福島第一原子力発電所 特定原子力施設に係る実施計画変更比較表（第I章）

変更前	変更後	変更理由
<p>1 全体工程 最新の「東京電力（株）福島第一原子力発電所の廃止措置等に向けた中長期ロードマップ（以下、中長期ロードマップという。）」に沿って、1号機から4号機については廃炉に向けたプロセス、燃料デブリの取出し・保管を含む廃止措置の完了までの全体工程、5号機及び6号機については<u>冷温停止の維持・継続</u>の全体工程をそれぞれ改訂していく事とし、特定原子力施設全体のリスク低減及び最適化を図るものとする。</p> <p>中長期ロードマップの工程や内容は、今後の現場状況や研究開発成果、規制要求等によって変わり得るものであるが、安全を最優先としつつ継続的に見直していく。</p> <p>中長期ロードマップへの記載の有無に関わらず、「特定原子力施設への指定に際し東京電力株式会社福島第一原子力発電所に対して求める措置を講ずべき事項について（平成24年11月7日 原子力規制委員会決定）」に基づき、個別に「福島第一原子力発電所特定原子力施設に係る実施計画（以下、実施計画という。）」の手続きが必要な案件については、実施計画の変更認可申請を行う。</p> <p>1.1 1～4号機の工程 最新の中長期ロードマップに沿って、廃炉に向けたプロセス、燃料デブリの取出し・保管を含む廃止措置の完了までの全体工程を改訂していく事とし、特定原子力施設全体のリスク低減及び最適化を図るものとする。</p> <p>中長期ロードマップの工程や内容は、今後の現場状況や研究開発成果、規制要求等によって変わり得るものであるが、安全を最優先としつつ継続的に見直していく。</p> <p>1.2 5・6号機の工程 1.2.1 <u>原子炉及び使用済燃料プールの冷却・滞留水処理</u> (1) <u>原子炉及び使用済燃料プール内の燃料取出し終了までは、原子炉及び使用済燃料プールの冷却を継続し、冷温停止を安定的に維持</u>する。</p> <p>(2) 5・6号機の滞留水は仮設設備による処理及び発生量抑制を継続する。また、更なる発生量抑制のため、サブドレン設備については設備の浄化及び設置を行い、その結果等を踏まえて、順次復旧を行っていく。 必要に応じて貯留能力の増強及び信頼性向上対策を進める。</p> <p>1.2.2 5・6号機からの燃料取出計画 最新の中長期ロードマップに沿って、<u>冷温停止の維持・継続及び燃料取出し</u>の全体工程を改訂していく事とし、特定原子力施設全体のリスク低減及び最適化を図るものとする。</p> <p>中長期ロードマップの工程や内容は、今後の現場状況や研究開発成果、規制要求等によって変わり得るものであるが、安全を最優先としつつ継続的に見直していく。<u>（I.2.3.4参照）</

図-2 5号機 非常用炉心冷却系（低圧注水系） 系統概要図

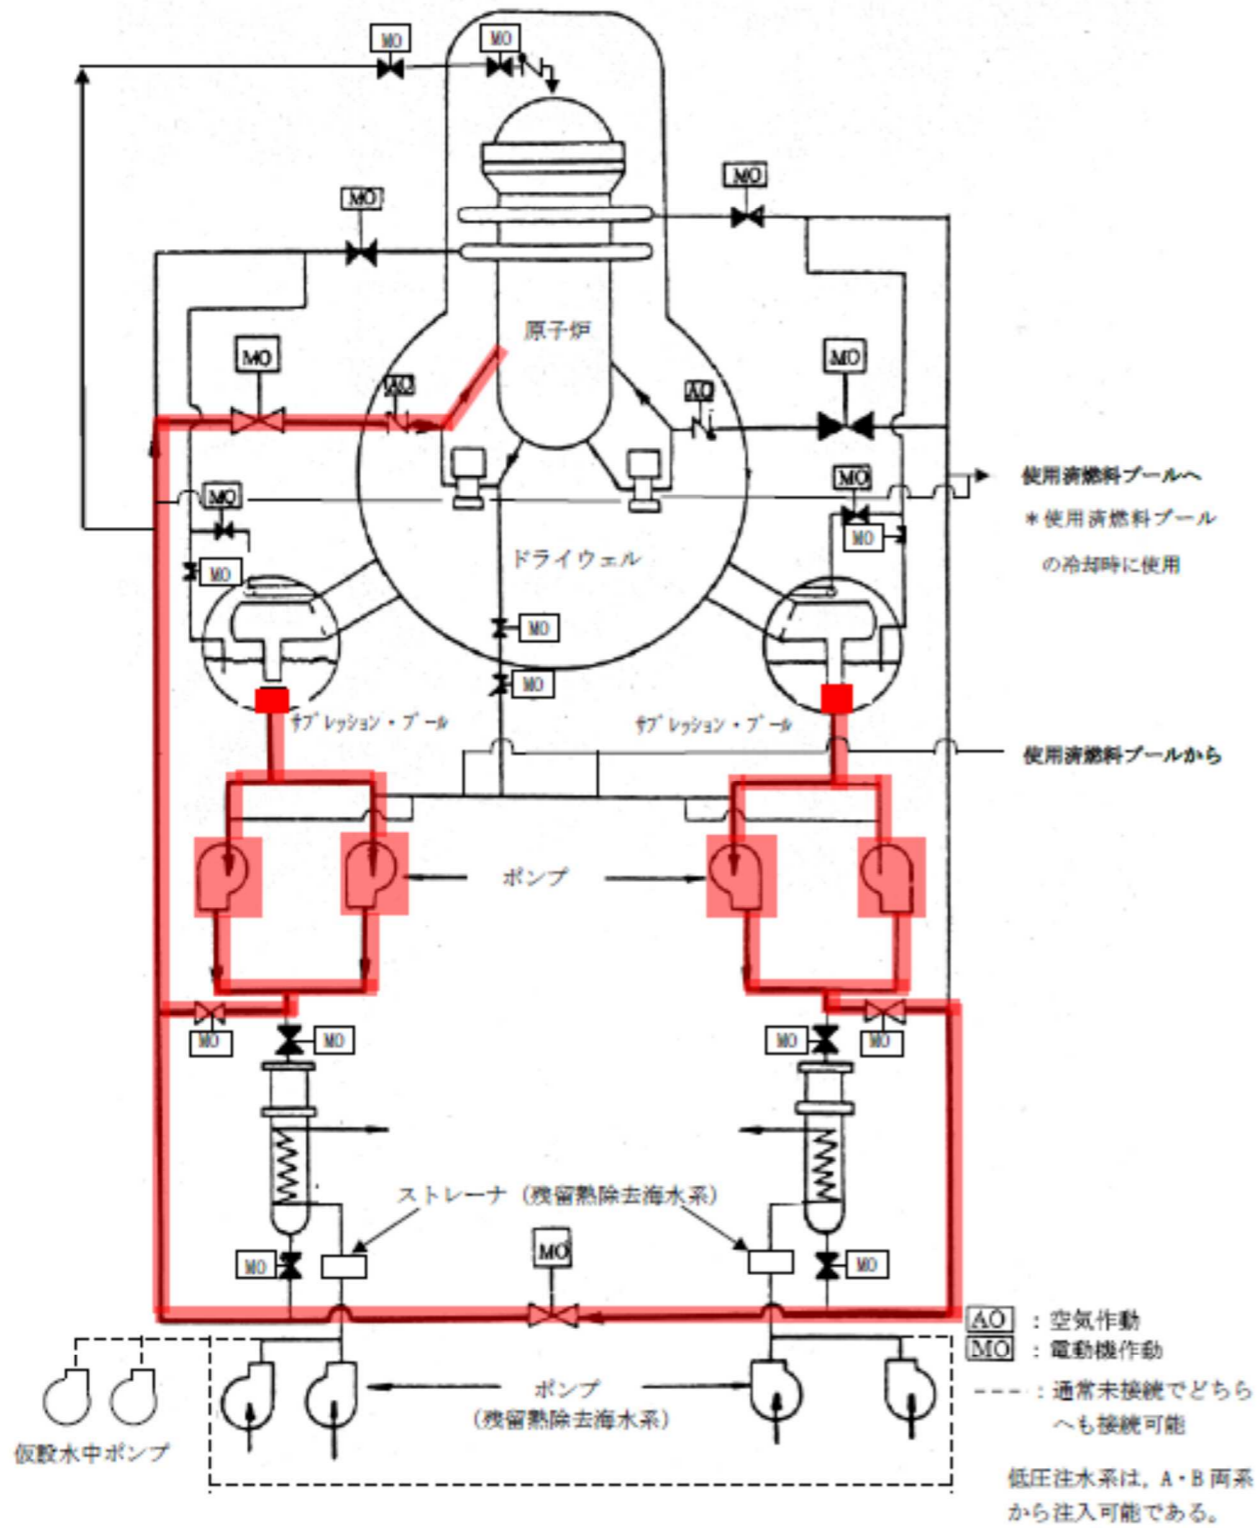
(記載の削除)

現状に合わせた記載の適正化に伴う変更

図-4 6号機 非常用炉心冷却系（低圧注水系） 系統概要図

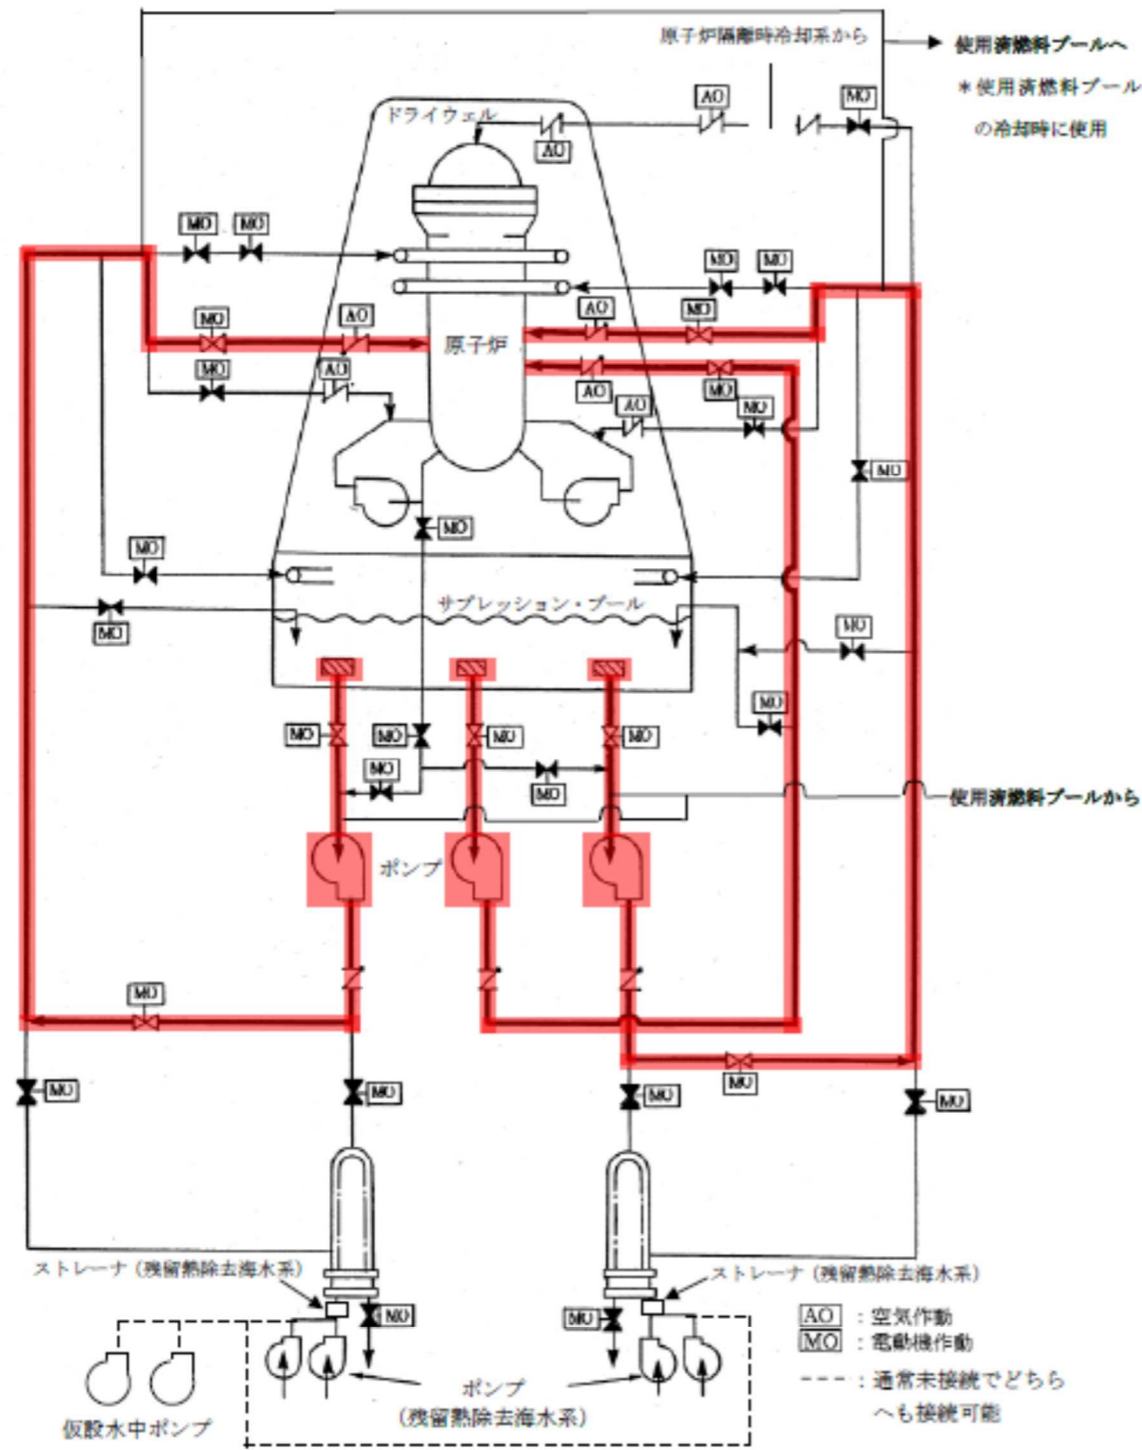
(記載の削除)

現状に合わせた記載の適正化に伴う変更

図-1 5号機 原子炉冷却材浄化系 系統概要図

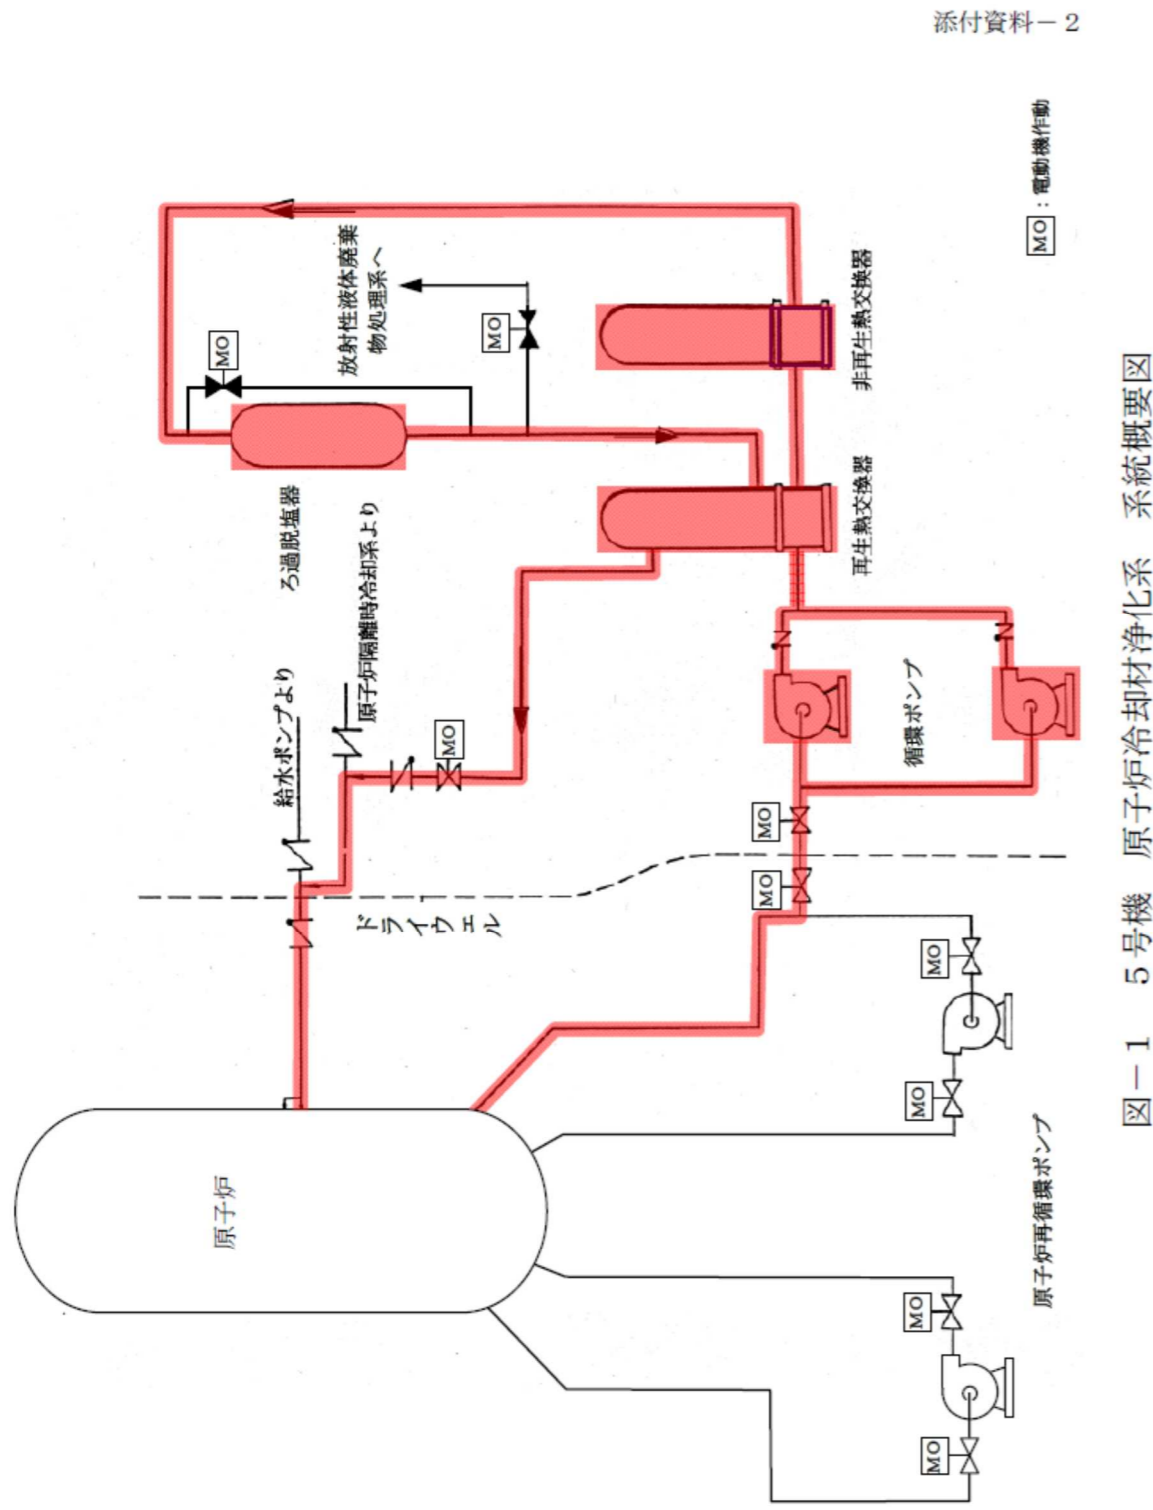
(添付資料-2 削除)

現状に合わせた記載の適正化に伴う変更

図-2 6号機 原子炉冷却材浄化系 系統概要図

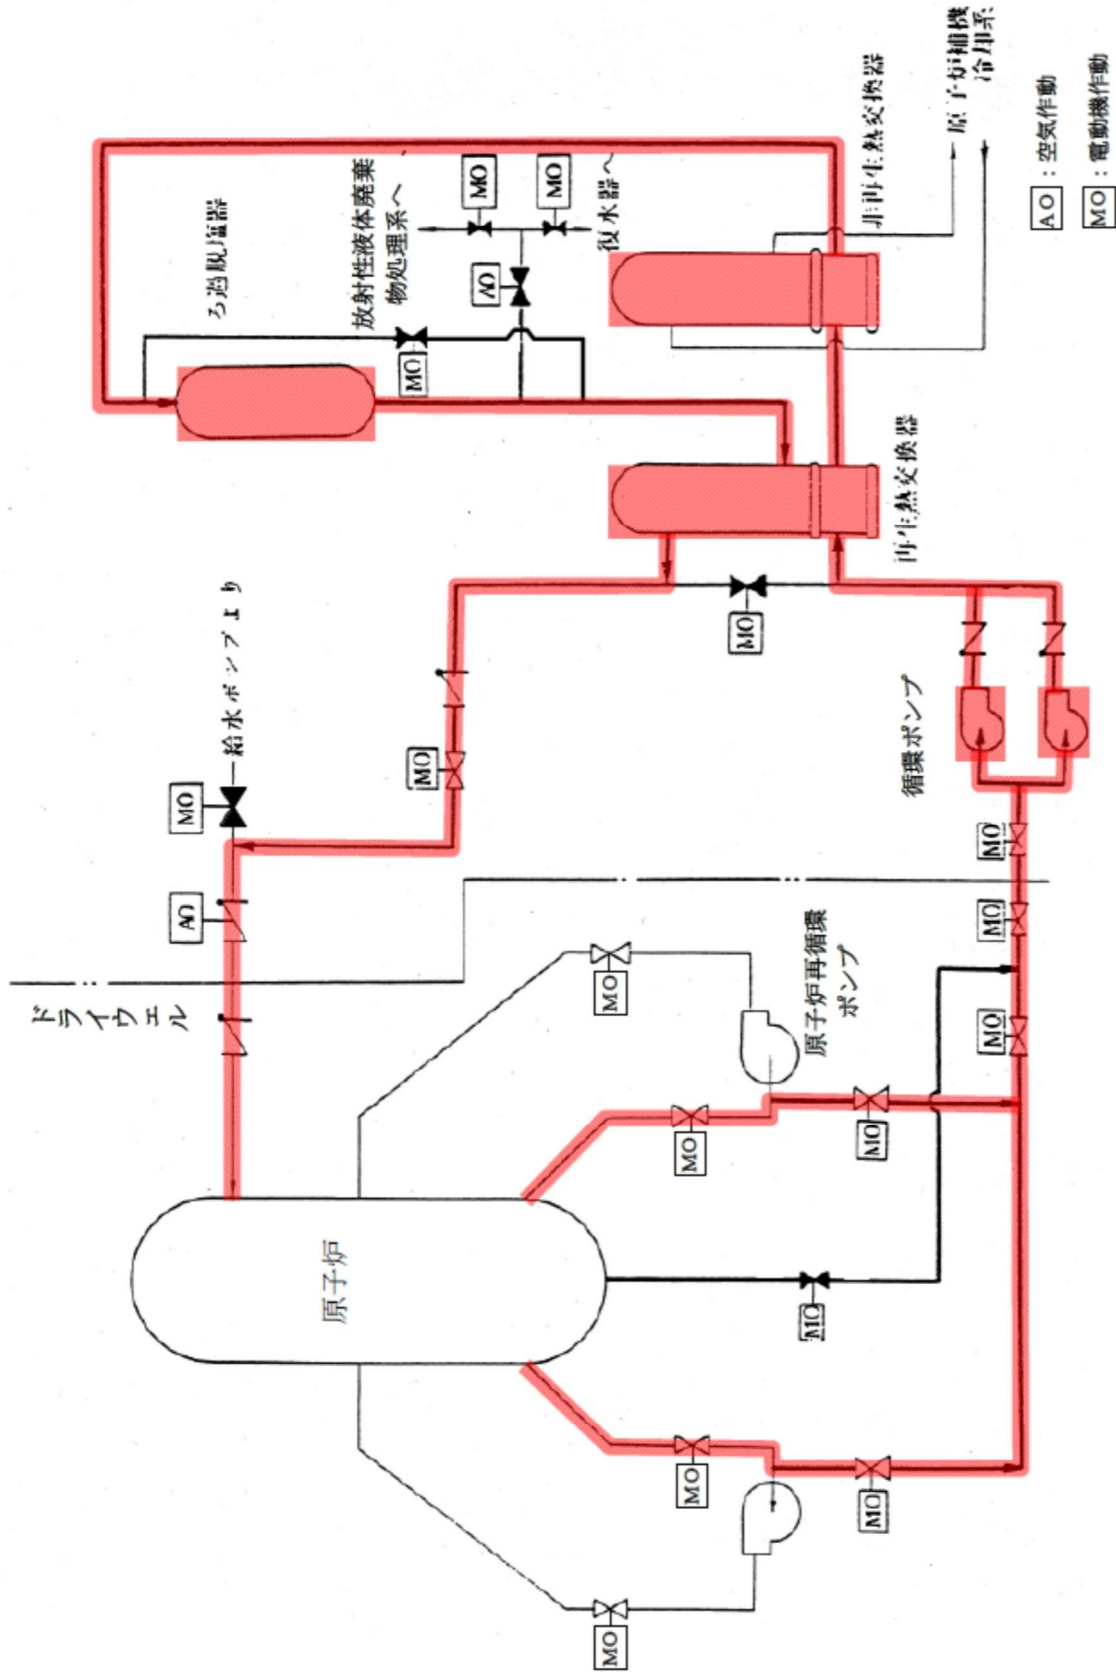
(記載の削除)

現状に合わせた記載の適正化に伴う変更

図-1 5号機 非常用ガス処理系 系統概要図

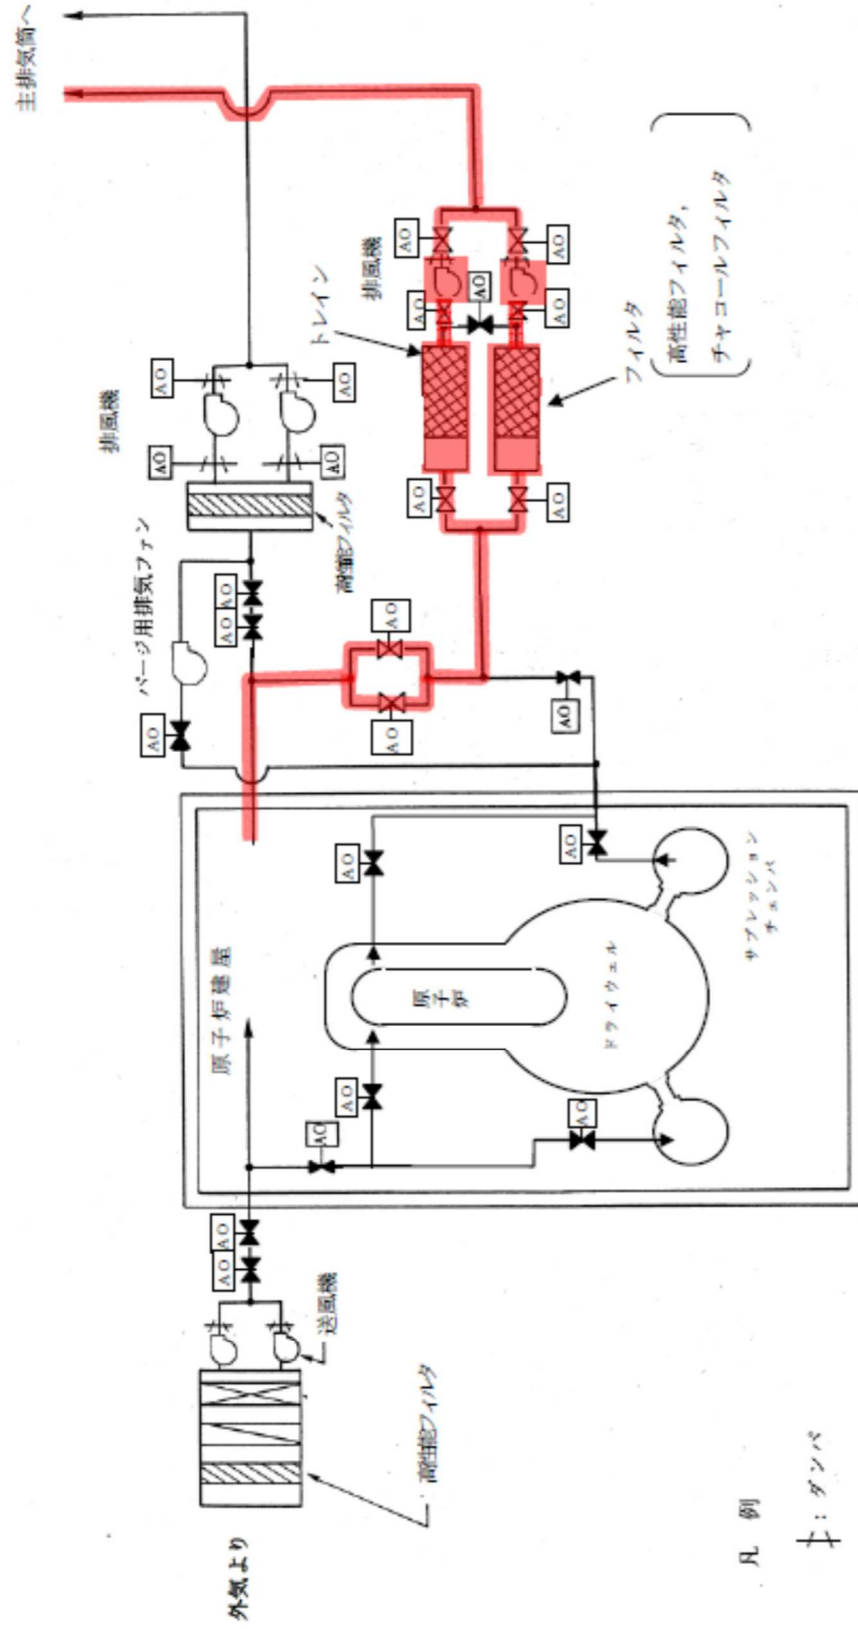
(記載の削除)

現状に合わせた記載の適正化に伴う変更

図-2 6号機 非常用ガス処理系 系統概要図

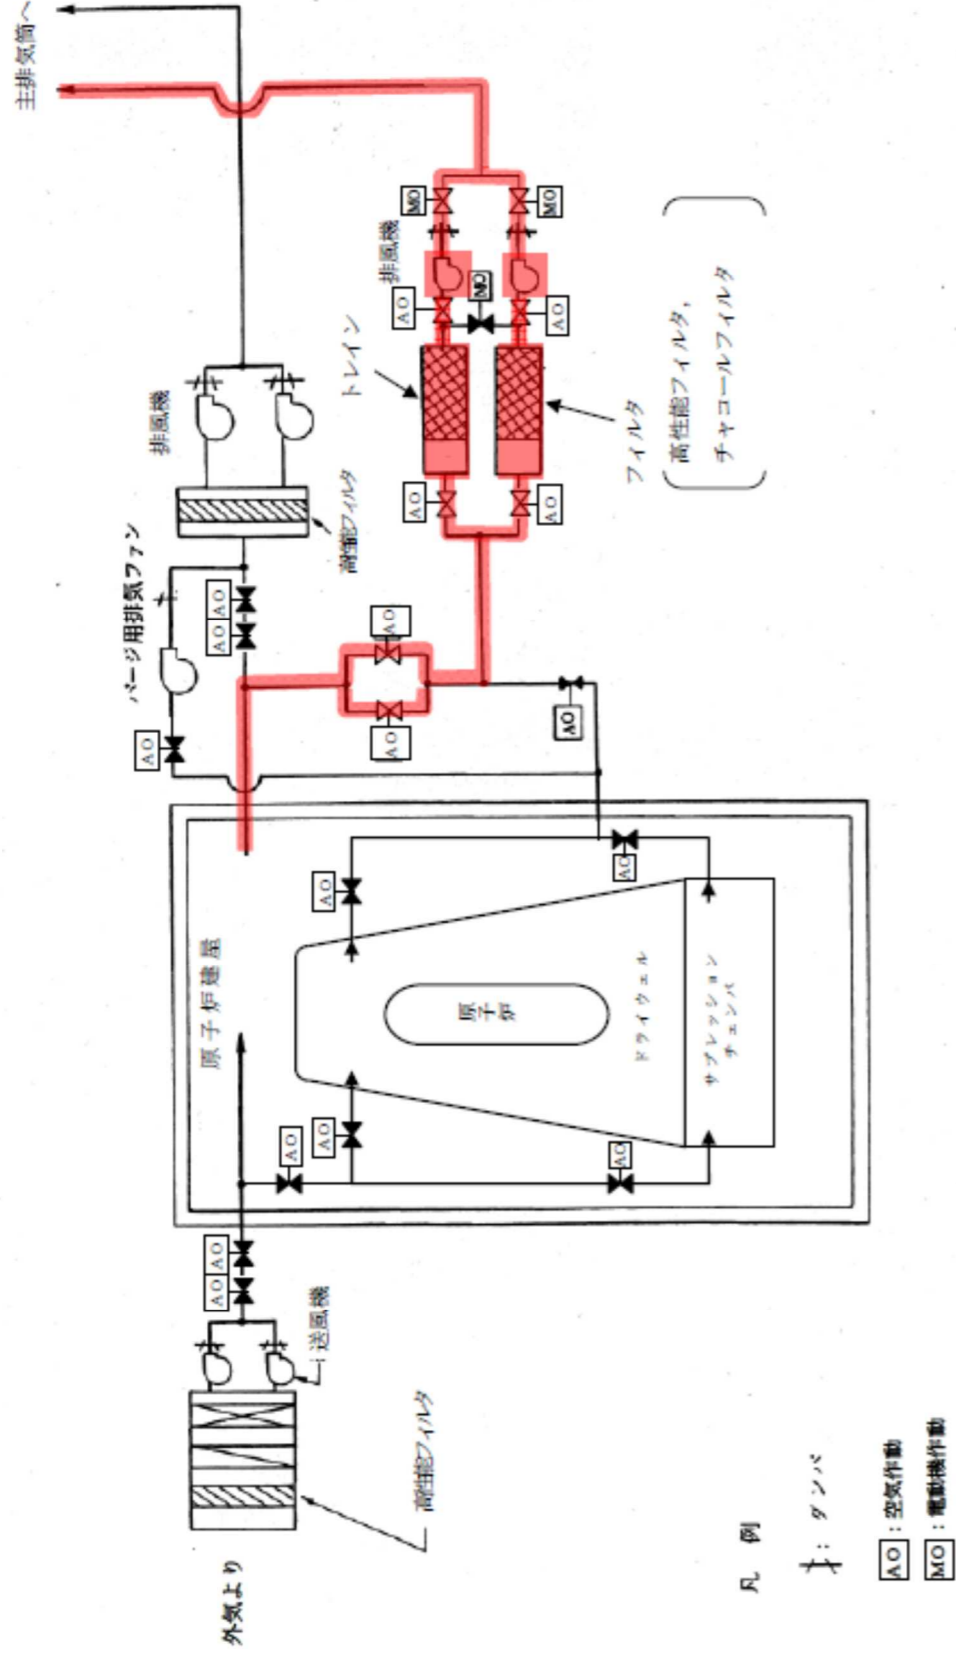
現状に合わせた記載の適正化に伴う変更
